RTR 002 - RELATÓRIO TÉCNICO DE RECEBIMENTO DE PROJETOS – PROJETOS EXECUTIVOS (PARCIAL)

Este relatório final e conclusivo do tipo “relatório técnico de recebimento (RTR)” tem por objetivo dar o parecer sobre toda a documentação apresentada referente aos projetos para a construção do Edifício Padrão. Etapa – Projetos Executivos.

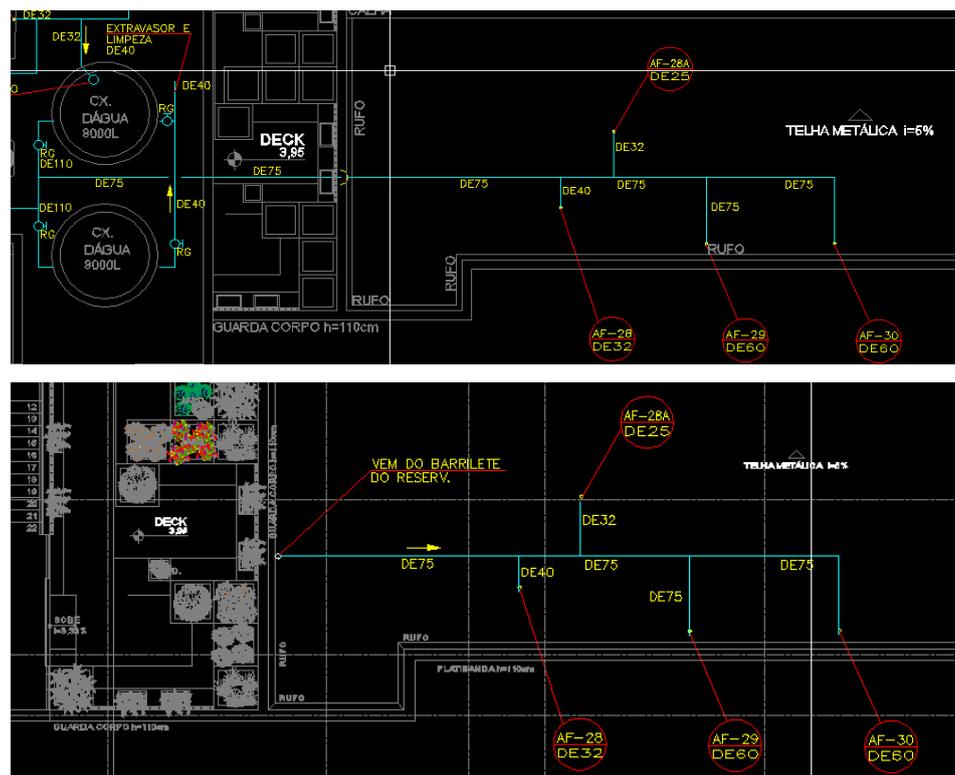
APRESENTAR ISOMÉTRICO 01-A, INDICADO NO ISOMÉTRICO 01.

NÃO ATENDIDO

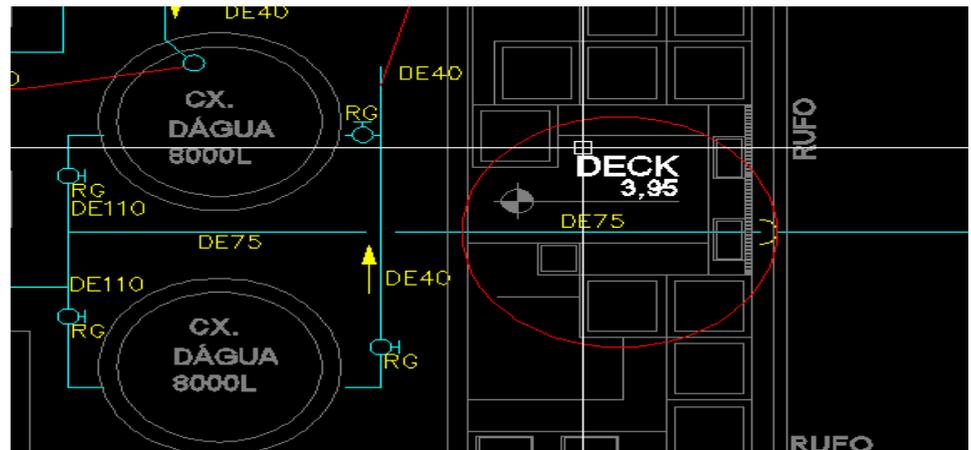
UMA PARTE DA TUBULAÇÃO DE 75MM QUE AS ABASTECE PASSA POR CIMA DO DECK NA COBERTURA, FICANDO APARENTE E SEM NENHUM APOIO, NÃO SERIA MELHOR DESCE-LA RENTE A

PAREDE PERTO DOS RESERVATÓRIOS E PASSAR PELO PISO DO DECK NO SUPERIOR?

NÃO ATENDIDO

REPRESENTAÇÃO COBERTURA

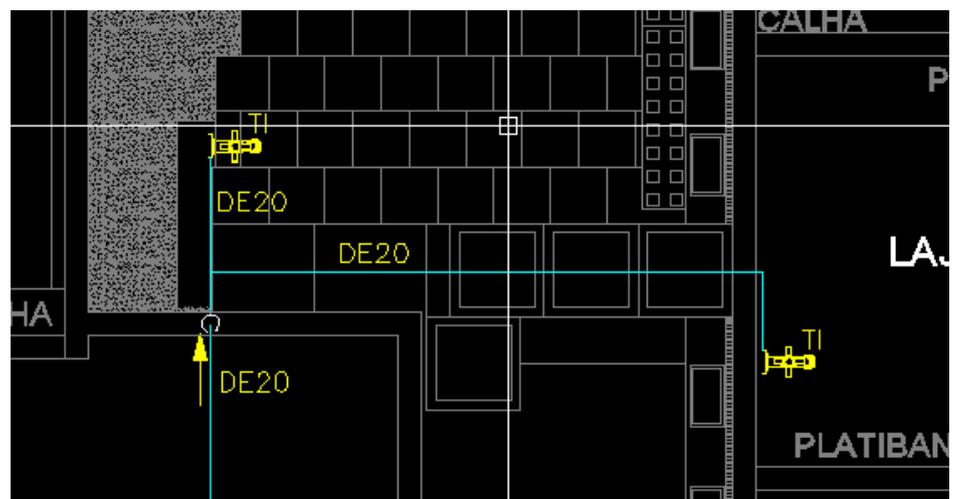
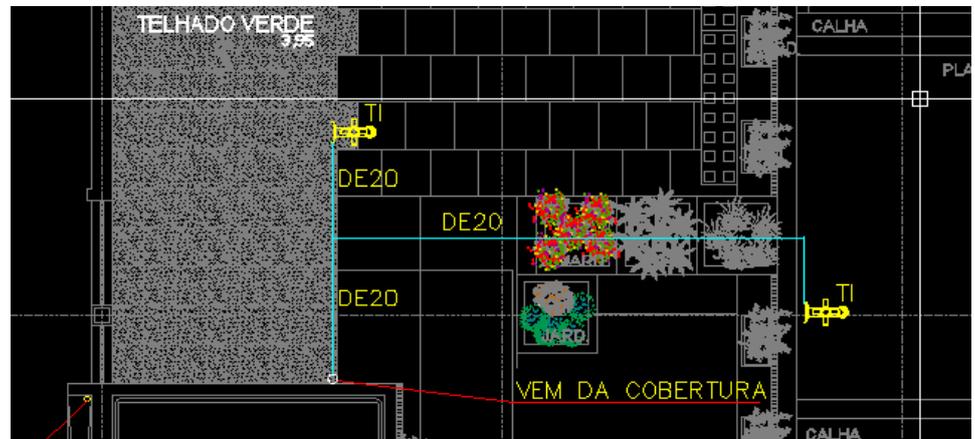
AS TUBULAÇÕES DAS TORNEIRAS DE JARDIM ESTÃO REPRESENTADAS TANTO NA COBERTURA QUANTO NO PAVIMENTO SUPERIOR;

NÃO ATENDIDO

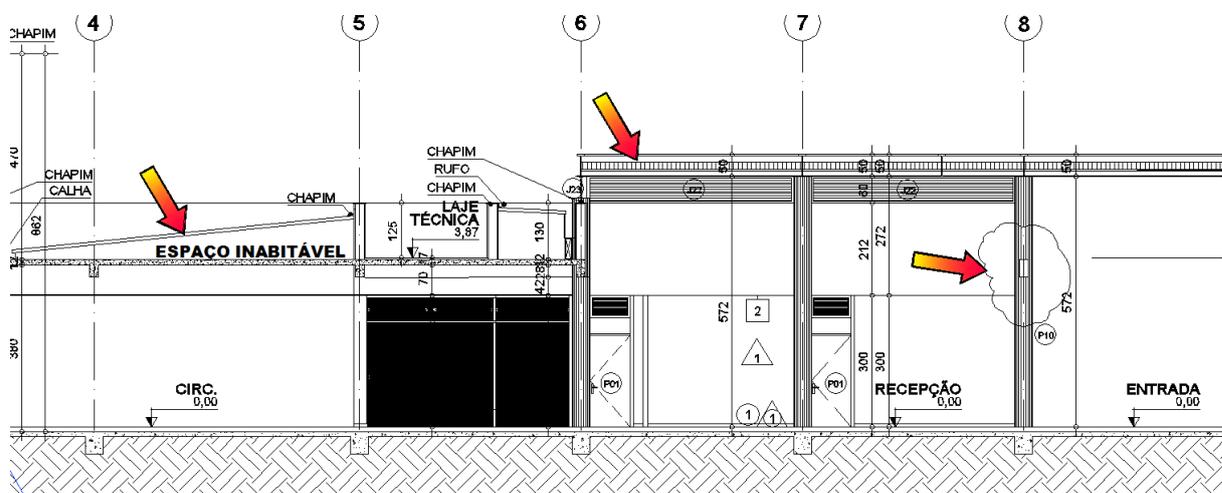
- ✓ O JARDIM DESCOBERTO ESTÁ COTADO COM O MESMO NÍVEL INTERNO DO EDIFÍCIO. REBAIXAR PARA QUE AS ÁGUAS PLUVIAIS NÃO INVADAM O PRÉDIO.
- ✓ NÃO ATENDIDO
 - PR02_03_COBERTURA_1VARA HORIZONTAL.dwg
- ✓ FAZER DETALHAMENTO INDICANDO A VEDAÇÃO DA COLUNA DE VENTILAÇÃO QUE SAI NO TELHADO.
- ✓ NÃO ATENDIDO
- ✓ COTAR MELHOR A LATERAL DIREITA DA PLANTA DE COBERTURA. REVER COTAS DO PERÍMETRO DO EDIFÍCIO.
- ✓ NÃO ATENDIDO
 - PR04_CORTES E FACHADAS.dwg;
- ✓ INDICAR O TIPO DE TELHA E INCLINAÇÃO EM TODOS OS CORTES
- ✓ NÃO ATENDIDO

- ✓ ENTRE A COBERTURA E A LAJE ESCREVER “ESPAÇO INABITÁVEL”
- ✓ NÃO ATENDIDO
- ✓ VERIFICAR HACHURAS
- ✓ NÃO ATENDIDO
- ✓

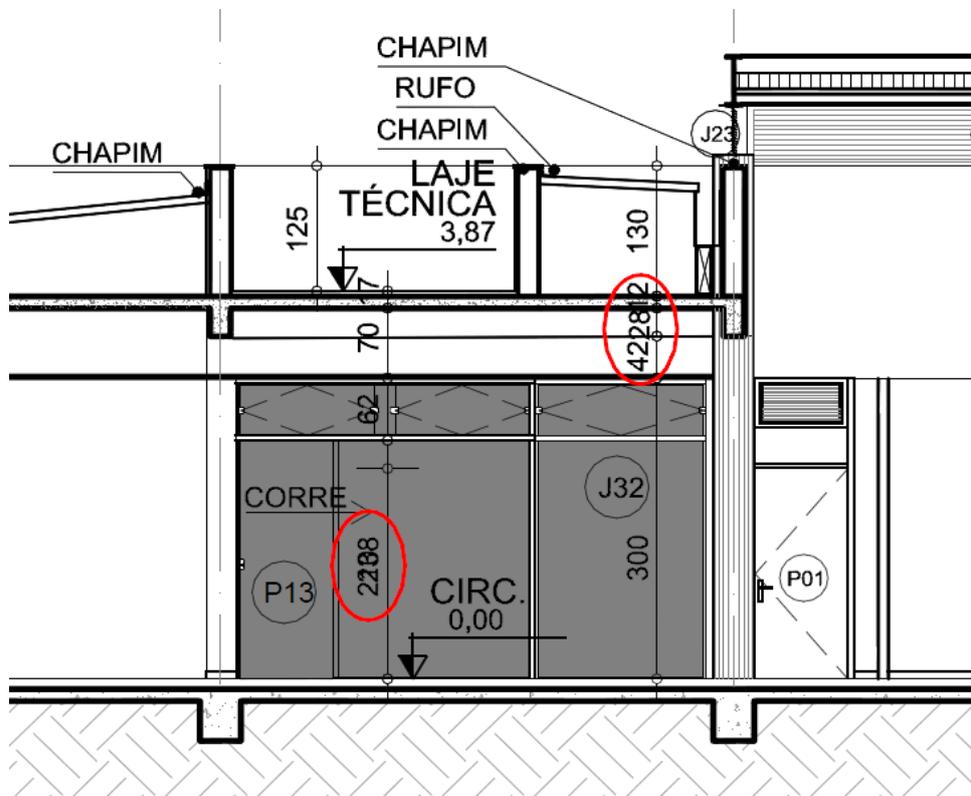
- ✓ VERIFICAR COTAS SOBREPOSTAS
- ✓ NÃO ATENDIDO

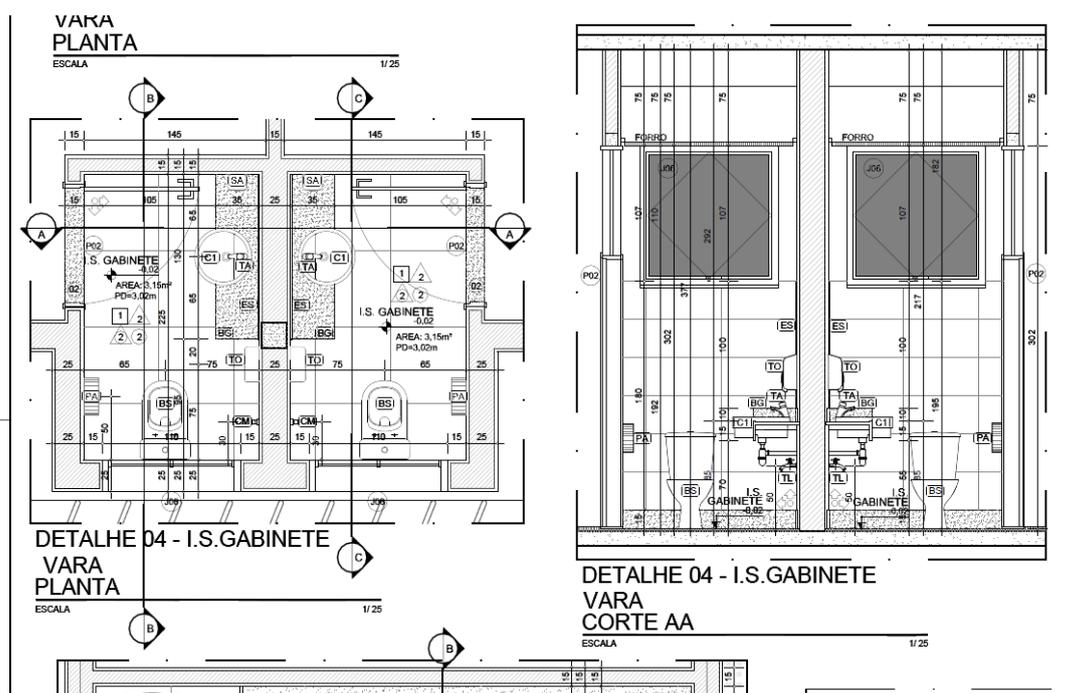
- ✓ VERIFICAR SOBREPOSIÇÃO DE TEXTOS. O DESENHO ESTÁ UM POUCO CONFUSO, POIS A PAGINAÇÃO SE CONFUNDE COM AS LINHAS DE COTA. FAZER, POR AMBIENTE DETALHADO, UMA PLANTA DE PAGINAÇÃO DE PISO, UMA PLANTA DE POSICIONAMENTO DE EQUIPAMENTOS E BANCADAS COM COTAS E POSTERIORMENTE AS VISTAS. EVITAR COTAS DENTRO DO AMBIENTE PARA FACILITAR A LEITURA DO PROJETO.
- ✓ **NÃO ATENDIDO**

- PR02_COBERTURA_2VARA HORIZONTAL.dwg

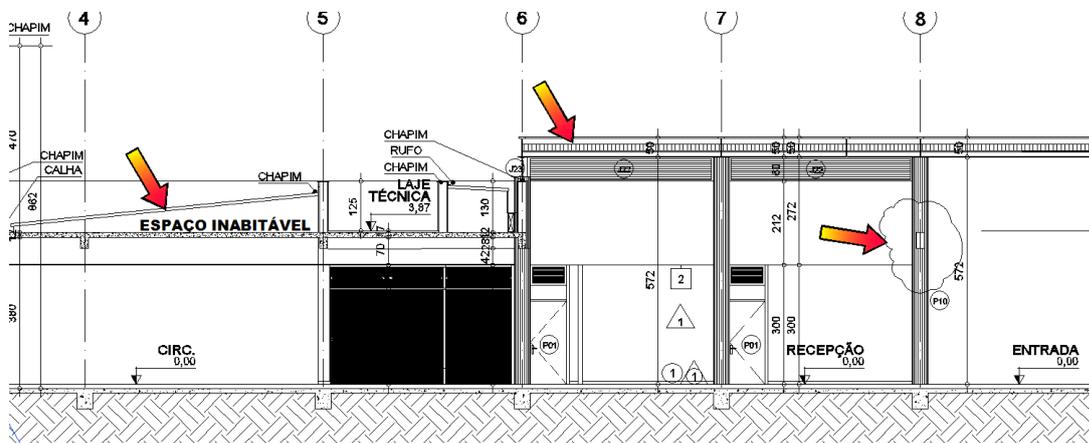
- ✓ FAZER DETALHAMENTO INDICANDO A VEDAÇÃO DA COLUNA DE VENTILAÇÃO QUE SAI NO TELHADO.
- ✓ **NÃO ATENDIDO**

- ✓ COTAR MELHOR A LATERAL DIREITA DA PLANTA DE COBERTURA. REVER COTAS DO PERÍMETRO DO EDIFÍCIO.
- ✓ **NÃO ATENDIDO**

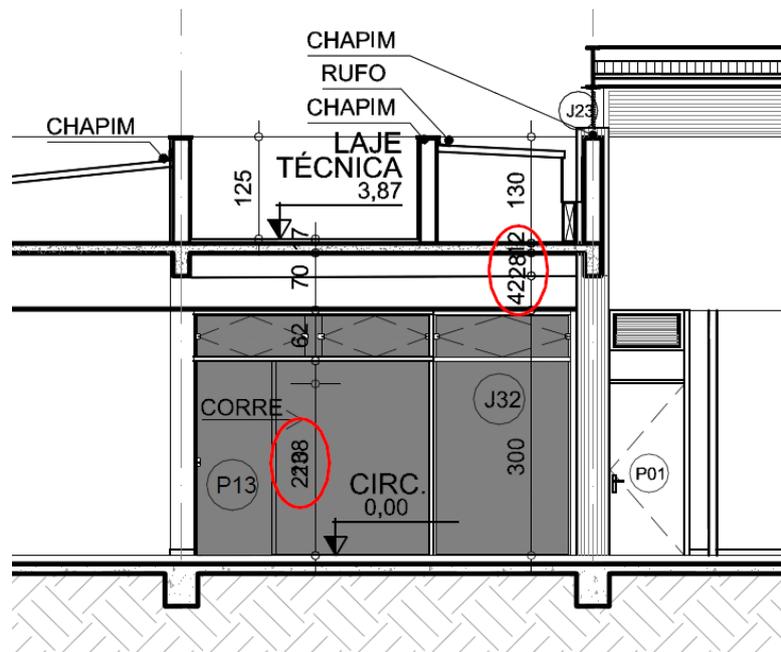
- ✓ VERIFICAR COTAS SOBREPOSTAS
- ✓ NÃO ATENDIDO

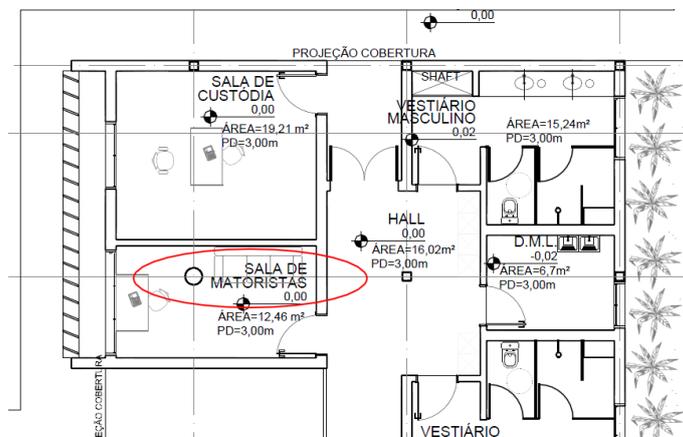
- ✓ VERIFICAR E INSERIR LAYOUTS NOS AMBIENTES: ATENDIMENTO, ACAUTELAMENTO E SALA DE CUSTÓDIA.

- ✓ NÃO ATENDIDO

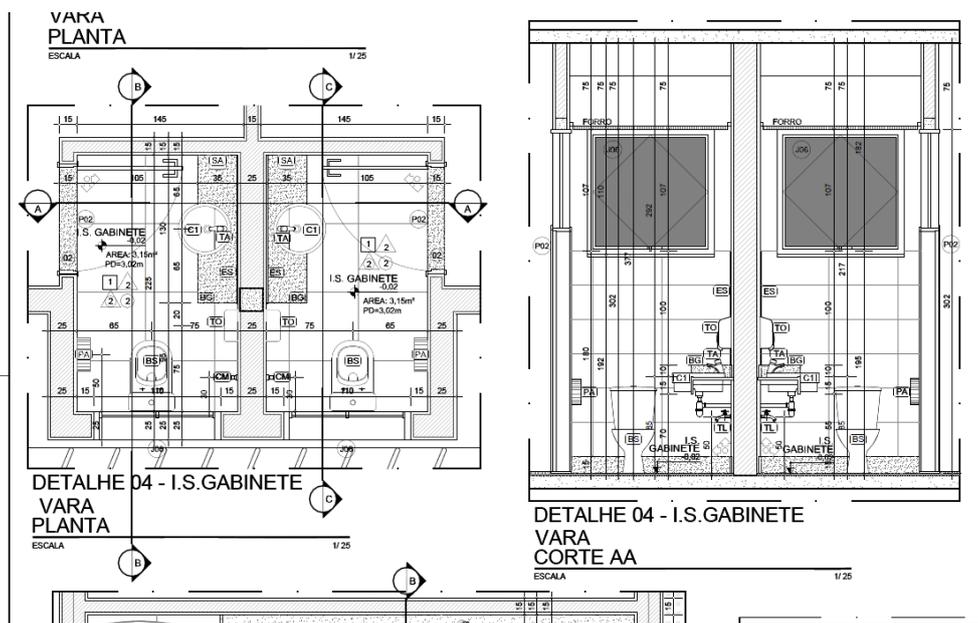
- ✓ VERIFICAR SOBREPOSIÇÃO DE TEXTOS. O DESENHO ESTÁ UM POUCO CONFUSO, POIS A PAGINAÇÃO SE CONFUNDE COM AS LINHAS DE COTA. FAZER, POR AMBIENTE DETALHADO, UMA PLANTA DE PAGINAÇÃO DE PISO, UMA PLANTA DE POSICIONAMENTO DE

EQUIPAMENTOS E BANCADAS COM COTAS E POSTERIORMENTE AS VISTAS. EVITAR COTAS DENTRO DO AMBIENTE PARA FACILITAR A LEITURA DO PROJETO.

✓ **NÃO ATENDIDO**

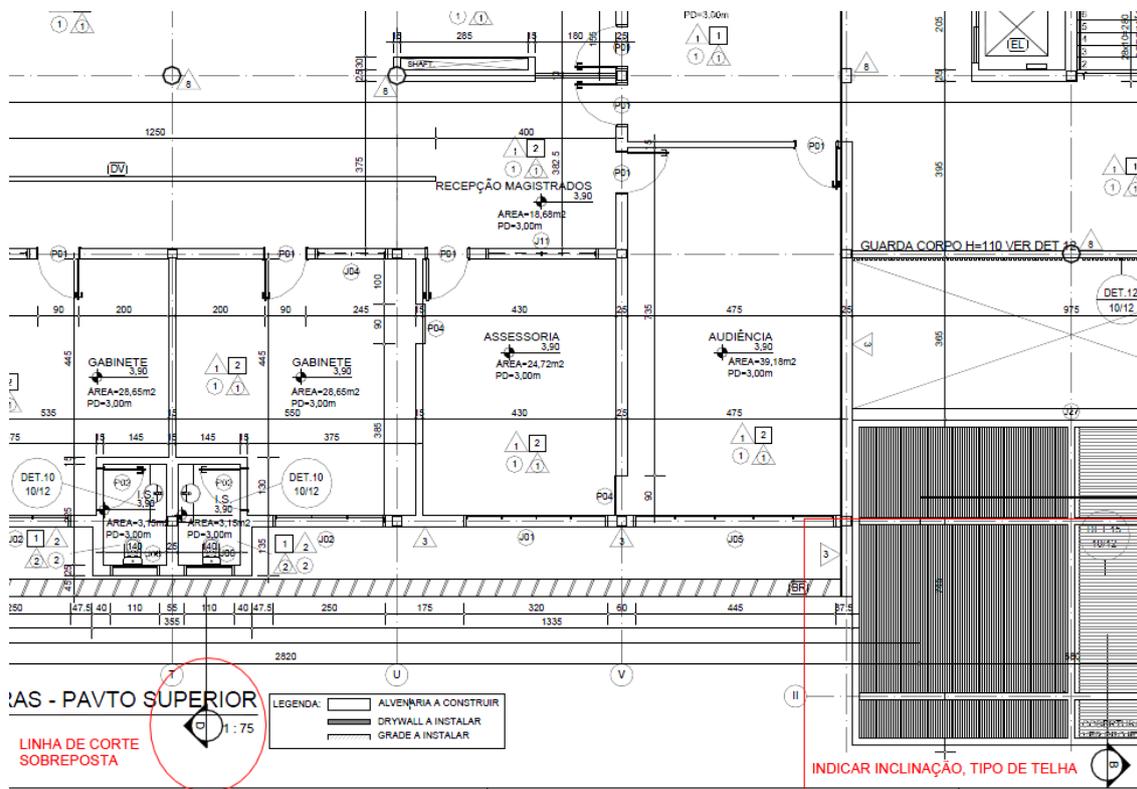
- ✓ A LINHA DO CORTE CC CONFLITA COM A NOMECLATURA DO DESENHO. VERIFICAR.
- ✓ **NÃO ATENDIDO**
- ✓ INDICAR NO PAVIMENTO SUPERIOR O TELHADO QUE APARECE EM PLANTA E SUA INCLINAÇÃO.
- ✓ **NÃO ATENDIDO**

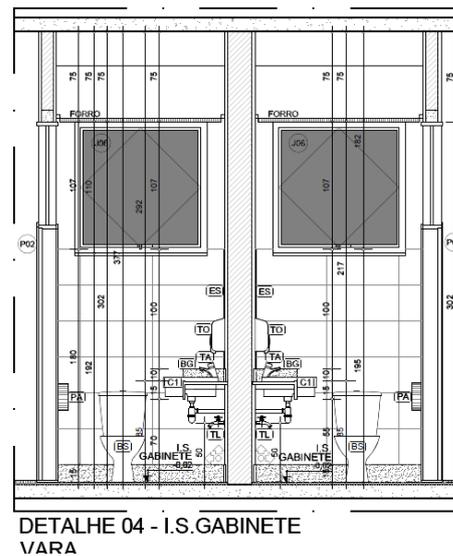
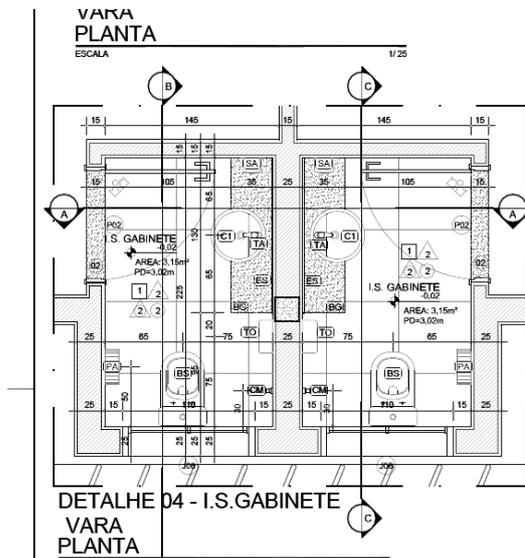
✓ VERIFICAR SOBREPOSIÇÃO DE TEXTOS. O DESENHO ESTÁ UM POUCO CONFUSO, POIS A PAGINAÇÃO SE CONFUNDE COM AS LINHAS DE COTA. FAZER, POR AMBIENTE DETALHADO, UMA PLANTA DE PAGINAÇÃO DE PISO, UMA PLANTA DE POSICIONAMENTO DE EQUIPAMENTOS E BANCADAS COM COTAS E POSTERIORMENTE AS VISTAS. EVITAR COTAS DENTRO DO AMBIENTE PARA FACILITAR A LEITURA DO PROJETO.

✓ **NÃO ATENDIDO**
